**Revision to a Request for Supply
Arrangement - Révision à une demande
pour un arrangement en matière
d'approvisionnement**

Title - Sujet Furniture for Work Spaces	
Solicitation No. - N° de l'invitation E60PQ-140003/A	Date 2015-07-31
Client Reference No. - N° de référence du client E60PQ-140003	Amendment No. - N° modif. 021
File No. - N° de dossier pq416.E60PQ-140003	CCC No./N° CCC - FMS No./N° VME
GETS Reference No. - N° de référence de SEAG PW-\$\$PQ-416-66821	
Date of Original Request for Supply Arrangement 2015-02-19 Date de demande pour un arrangement en matière d'app. originale	
Solicitation Closes - L'invitation prend fin at - à 02:00 PM on - le 2015-08-27	
Address Enquiries to: - Adresser toutes questions à: Clouthier, Chantal	Buyer Id - Id de l'acheteur pq416
Telephone No. - N° de téléphone (819) 956-7184 ()	FAX No. - N° de FAX () -
Delivery Required - Livraison exigée	
Destination - of Goods, Services, and Construction: Destination - des biens, services et construction:	
Security - Sécurité This revision does not change the security requirements of the solicitation. Cette révision ne change pas les besoins en matière de sécurité de l'invitation.

Cette modification est

La configuration historique du cloison :

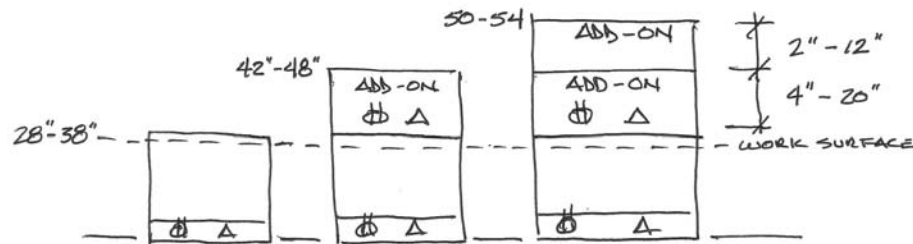
La définition d'empiler comme elle s'applique à les cloisons offrant une l'intimité au niveau de la surface de travail et intimité en position assise intimité continue d'être un sujet de controverse.

Tout les systèmes de meubles des offres en principe au cours des deux dernières années (5000, plus WP 2.0 stations) ont été basées sur un "cloison de base" d'environ 42-44 "avec le pouvoir des prises électriques et prises de données au niveau de la surface de travail en plus d'une cloison offrant une intimité en position assise de 50-54 "qui comprenait le cloison de base plus un ajout.

Cette nouvelle configuration SA avec un cloison de 28 "à 38" ainsi que plusieurs ajouts de base est très différente. L'exigence d'empiler ce cloison de base très faible est problématique car l'ajout peut rendre les éléments très petit (aussi peu que 4 "-8" de haut) et ne pourra pas accommoder l'électricité, ni les communications.

Cela devient aussi une solution coûteuse car la grande majorité de la demande est une intimité en position assise et en tant que telle doit être constitué d'un cloison de base plus 2 ajouts.

De plus, la spécification actuelle (3.12) exige que tous les ajouts doivent être porteurs. La plupart des fabricants permettent que le premier ajout soit porteur.

Un cloison de hauteur de 28"-38" a une utilisation très limitée. Il pourrait être utilisé dans des applications de périmètre, mais ne sont pas nécessaires compte tenu de l'ajout d'éléments autoportante dans l'AMA Des produits de Desking nieraient aussi ses exigences.

Cette spécification de l'annexe A-1, espaces de travail, soutient l'exigence de meubles pour les quatre profils de travailleurs trouvés dans l'espace de bureaux a usage général tel que détaillé dans le dernier *Normes d'aménagement du gouvernement du Canada relatives à l'initiative Milieu de travail 2.0.-2012*. Catégorie 1- Systèmes de cloisons interraccordables doit être flexible d'accueillir la conception des

espaces pour "fixe, flexible et adresse gratuite" du travailleur. Afin de réaliser notre mandat, nous avons besoin de cloisons hauteurs tel qu'indiqué à l'annexe A-1 l'article 3.4.

S'il vous plaît se référer à la section 2 – Modifications de ce document.

La configuration proposé du cloison :

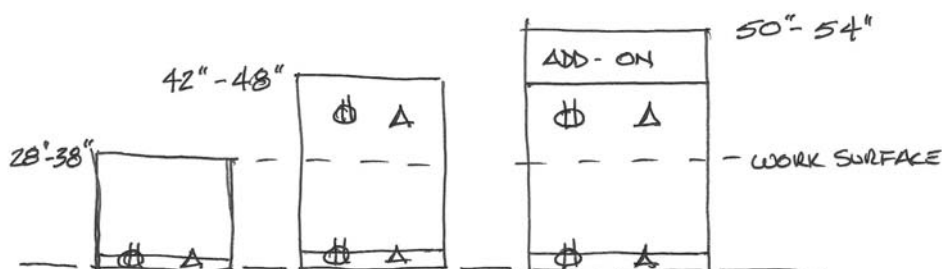
De manière à inclure un plus grand choix de fabricants dans la catégorie 1 des systèmes de mobilier, la description autour l'hauteur du cloison doit être abordée.

La solution la plus efficace serait de garder les hauteurs de cloisons actuels de 28 "à 38", 42 "à 48" et 50 "à 54".

Les 42 "à 48" pourraient accommoder le pouvoir et les communications dans la base ou la hauteur du bureau. Le cloison de 50 "à 58" de hauteur serait composé d'un cloison de base de 42 "à 48" plus un ajout.

Cela permettrait à la quasi-totalité des fournisseurs de se qualifier, de réduire les coûts globaux tout en permettant la flexibilité.
